**REPÚBLICA DE COLOMBIA
SUPERINTENDENCIA DE INDUSTRIA Y COMERCIO**

Oficio N° 4539

Ref. Expediente N° NC2016/0005509

Título de la solicitud: "CONJUNTO DE REJILLA PARA DESAGÜE DE PISO" (Radicado No. NC2016/0005509 del 19 de diciembre de 2016).

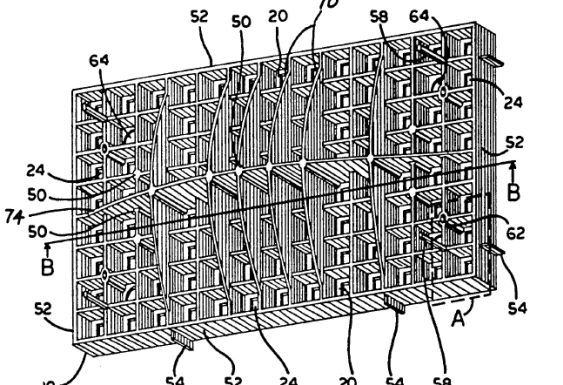
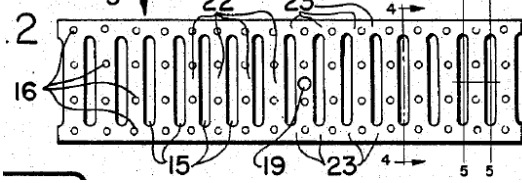
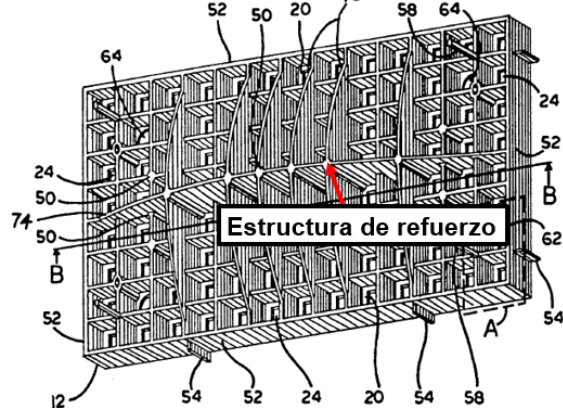
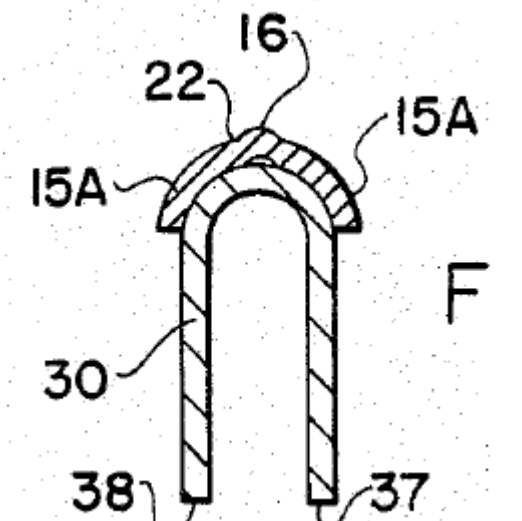
Características esenciales	D1	D2
Un conjunto de rejilla de desagüe, caracterizado por que comprende:	Una rejilla de drenaje (Col. 1, línea 6).	Un soporte para una rejilla de drenaje (Col. 1, línea 6)
Un enrejado (2716) que incluye secciones de enrejado que definen aberturas	Se observa en la Figura 1 un enrejado para desagüe que incluye secciones de enrejado que definen aberturas (24).	Se observa en la Figura 2 un enrejado (3) para desagüe que incluye secciones de enrejado que definen aberturas (15).

(2720) y el desagüe (2710).		
Una estructura de refuerzo (2722) asegurada a una parte inferior del enrejado (2716).	Se observa en la Figura 1 una estructura de refuerzo asegurada a una parte inferior del enrejado. 	Se observa en la Figura 5 una estructura de refuerzo (30) asegurada a una parte inferior del enrejado.

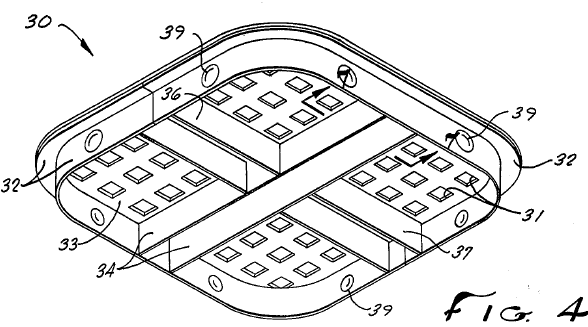
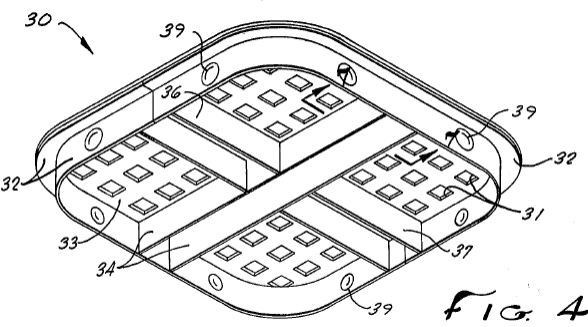
Características esenciales	D3
Un conjunto de rejilla de desagüe, caracterizado por que comprende:	Un drenaje de piso (Resumen).
Un enrejado (2716) que incluye secciones de enrejado que definen	Se observa en la Figura 4 un enrejado (30) para desagüe que incluye secciones de enrejado que definen aberturas (31).

aberturas (2720) y el desagüe (2710).	 FIG. 4
Una estructura de refuerzo (2722) asegurada a una parte inferior del enrejado (2716).	 FIG. 4

De acuerdo a la tabla anterior, las características esenciales del conjunto de rejilla de desagüe de la reivindicación 1 habían sido divulgadas previamente en los documentos D1 a D3, por lo tanto, la materia reivindicada no es nueva.

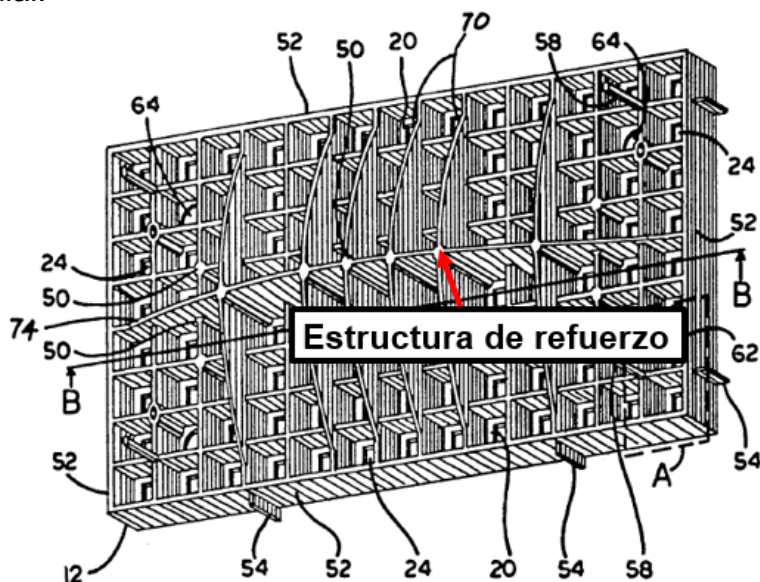
- Reivindicación 2: Se observa en la Figura 1 que la estructura de refuerzo está integrada a la rejilla de desagüe.
- Reivindicación 7: Se observa en la Figura 1 que la estructura de refuerzo incluye un primer brazo (74) que se extiende radialmente desde un área central del enrejado.
- Reivindicación 8: Se observa en la Figura 1 que el primer brazo (74) está unido al área central del enrejado y a una primera distancia radial del área central.

- Reivindicación 10: Se observa en la Figura 1 que el primer brazo (74) se acopla al collar (52) en una primera distancia radial desde el área central.
- Reivindicación 11: Se observa en la Figura 1 que la estructura de refuerzo incluye un segundo brazo (70) que se extiende radialmente desde un área central del enrejado a una segunda distancia radial que es menor que la primera distancia radial.

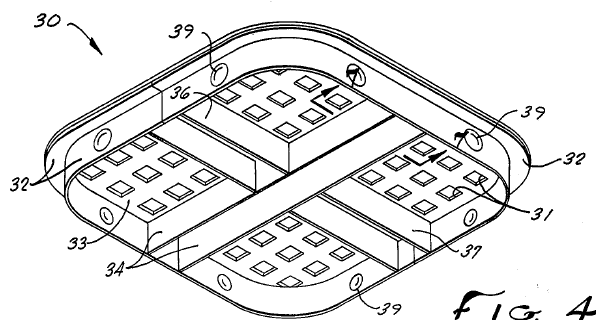
- Reivindicación 3: La resistencia del enrejado (3) puede incrementarse como sea necesario insertando arcos de soporte (30) dentro de cada segundo o tercer puente de soporte (22) (Col. 3, líneas 58-60).

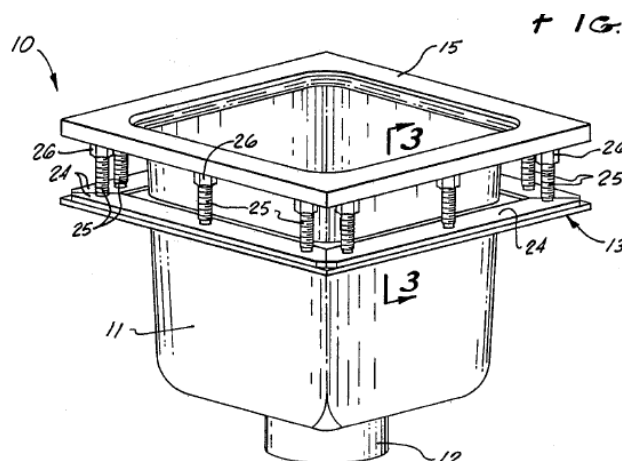
- Reivindicación 8: Se observa en la Figura 1 que el primer brazo (34, 36) está unido al área central del enrejado y a una primera distancia radial del área central.
- Reivindicación 10: Se observa en la Figura 1 que el primer brazo (34, 36) se acopla al collar (32) en una primera distancia radial desde el área central.

- Reivindicación 12: Se observa en la Figura 1 un inserto (15) que define un collar en el cuerpo (11).
- Reivindicación 13: El refuerzo (32) descansa sobre un estante de soporte (38) que está formado en la pared lateral del cuerpo receptor (11) y una pluralidad con hoyuelos (39) toca la pared lateral (11) (Col. 4, líneas 1-4).
- Reivindicación 14: Se observa en la Figura 1 que el inserto (15) define un perfil angulado y el collar se define a lo largo de un borde interno del perfil.

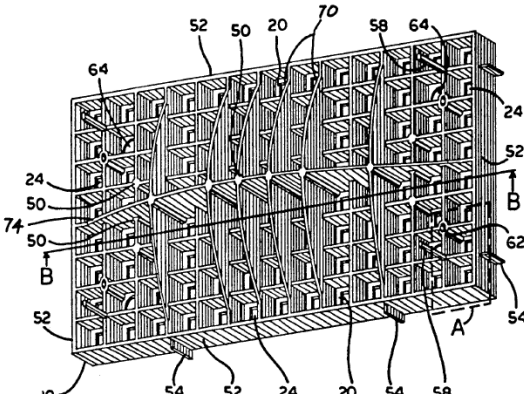
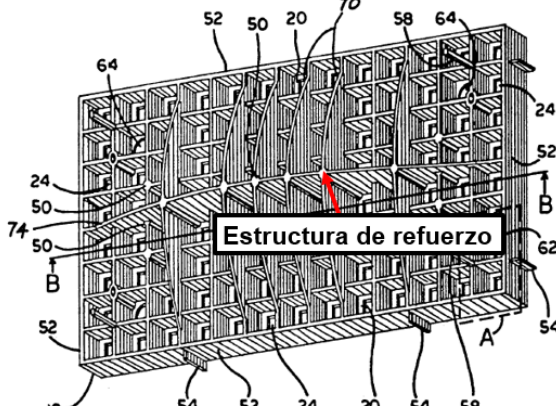
siguiente: *“El experto medio deberá poseer experiencia y contar con un saber general en la materia y con una serie de conocimientos en el campo específico de la invención”*. En efecto las reivindicaciones 4, 5, 15, 16 se afectan en razón a que son ampliamente conocidas las rejillas de drenaje con soporte de hierro fundido y un enrejado de bronce⁴. Por otro lado, la reivindicación 9 se afecta en razón a que son ampliamente conocidas las rejillas que cuentan con soportes con brazos, donde dicho soporte es removible de la rejilla⁵. Finalmente, la reivindicación 17 se afecta en razón a que son ampliamente conocidas las rejillas de drenaje con soporte de acero inoxidable y un enrejado de plástico⁶.

Características esenciales	D1
Un conjunto de rejilla de desagüe para proveer un desagüe en un suelo (12), donde el conjunto de desagüe comprende:	Una rejilla de drenaje (Col. 1, línea 6).
Una rejilla de desagüe de bronce (2710).	No mencionado
Con un lado superior (2762) sustancialmente a ras con una superficie del suelo (12) y una parte inferior por debajo de la superficie del suelo (12).	El marco comprende la parte superior de una caja de drenaje que se coloca en el suelo. La caja de drenaje está conectada a una tubería de alcantarillado (Col. 1, líneas 24-26).
La rejilla de desagüe (2710) incluye un enrejado (2716).	Se observa en la Figura 1 un enrejado de drenaje.

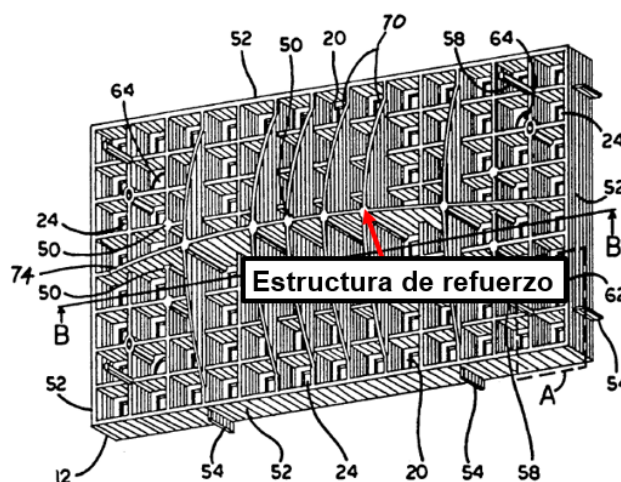
Y al menos, un primer brazo de refuerzo (2734), que se extiende radialmente desde un área central (2732) del enrejado (2716), asegurado a una parte inferior del enrejado.	Se observa en la Figura 1 un primer brazo de refuerzo (74), que se extiende radialmente desde un área central del enrejado, asegurado a una parte inferior del enrejado.

La diferencia entre la invención definida en la reivindicación 18 y la rejilla de D1 consiste en que la invención descrita en esta solicitud presenta una rejilla de desagüe de bronce.

El hecho que la rejilla de desagüe sea de bronce no representa una característica técnica con un efecto sorprendente, ya las rejillas de bronce son ampliamente conocidas por técnico versado en la materia en aplicaciones de drenaje⁷, ya que el bronce es un material dúctil que permite una fácil manufactura de rejillas; asimismo,

el bronce es resistente a la corrosión, lo que lo hace un material adecuado para aplicaciones de drenaje.

En consecuencia, la persona del oficio normalmente versada en la materia, incluiría una rejilla de bronce en la rejilla de drenaje del documento D1 para llegar así al objeto de la reivindicación 18 de la solicitud. Por lo cual se considera obvia.
